Teric Shearwater

Note sulla versione v16 del firmware

VERSIONE 16 27.05.2019

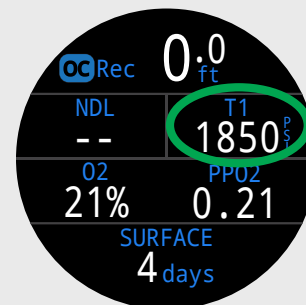
NEW Opzione di frequenza inferiore aggiunta al segnale acustico perché possa essere udito più facilmente da alcuni utenti.
